CORREZIONE REFUSO nella Componente Geologica del PGT 2014

Premessa

Il presente procedimento è finalizzato alla correzione di un refuso nella digitalizzazione di un tratto del reticolo idrico e dei conseguenti vincoli e classi di fattibilità erroneamente definite per esso.

Fig. 2 – Estratto di dettaglio della Carta dei Vincoli del PGT prima e dopo la correzione effettuata.

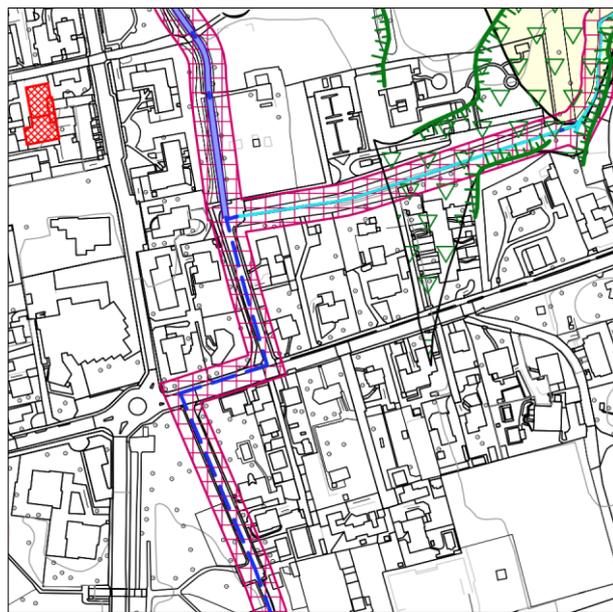
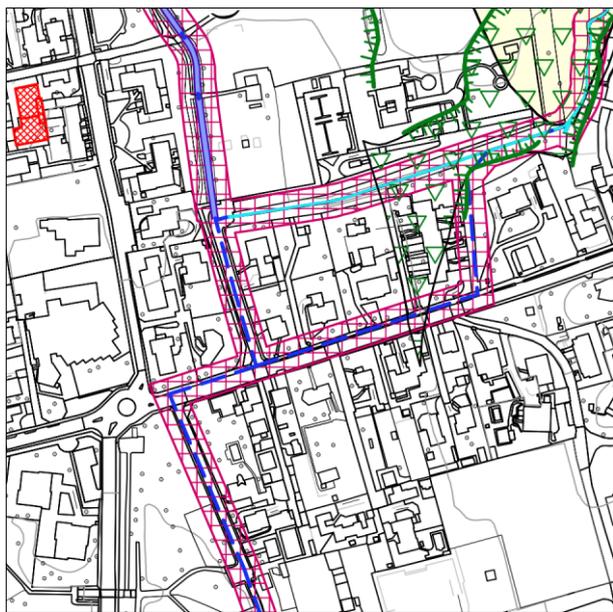
All'interno della Carta dei Vincoli del PGT 2014 (mappa a sinistra in Fig. 2) un tratto di reticolo tombinato è stato erroneamente digitalizzato e di conseguenza anche la relativa fascia di rispetto di 10 metri.

Il tratto erroneamente disegnato (linea blu tratteggiata) parte dal Rio della Cavetta, corre verso sud per circa 90 metri, devia a ovest lungo via A. Manzoni per poi immettersi nel Torrente Cava.

Questo tratto tombinato non è classificato da IdrapATRIMONIO né come reticolo idrico principale e né come reticolo idrico minore, di conseguenza viene eliminato. La nuova Carta dei Vincoli allegata alla presente relazione (All.B – Rev.2024) è riportata in dettaglio in Fig. 2 (mappa a destra) per evidenziare la correzione apportata rispetto al PGT 2014.

Fig. 3 - Estratto di dettaglio della Carta della Fattibilità per le azioni di piano del PGT prima e dopo la correzione effettuata.

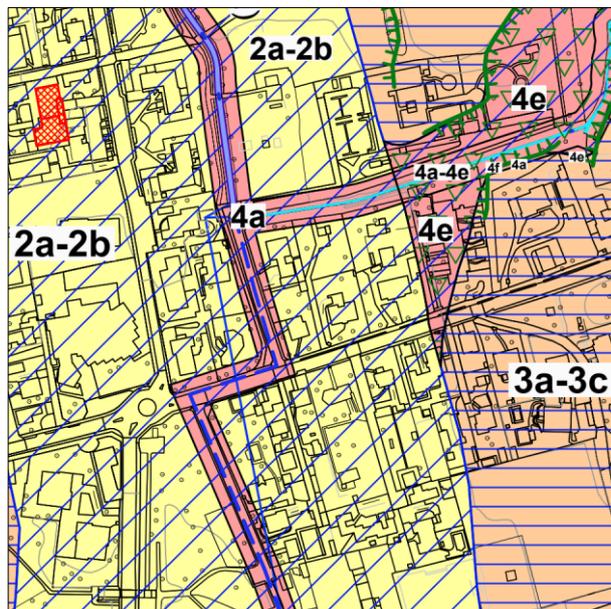
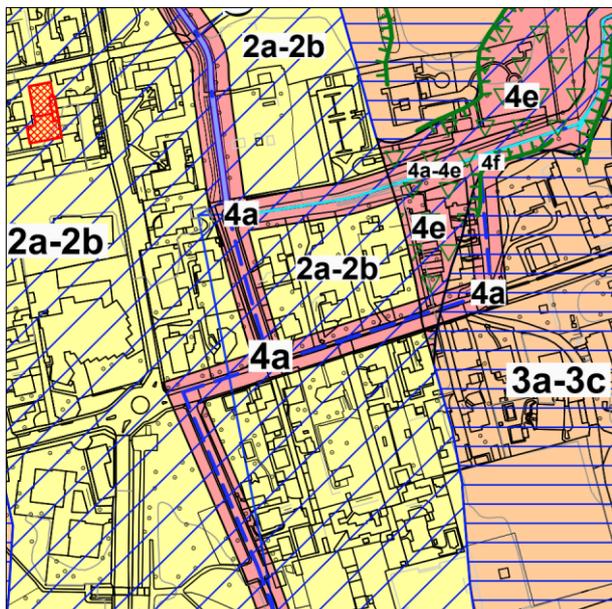
La rimozione effettuata della suddetta fascia di rispetto implica la correzione della Carta della Fattibilità per le Azioni di Piano, la quale definisce le fasce di rispetto di RIP e RIM con Classe di Fattibilità 4a. In Fig. 3 sono riportate le carte in dettaglio prima e dopo la rimozione del tratto tombinato. La nuova Carta della Fattibilità è allegata alla presente relazione (All.D – Rev.2024).
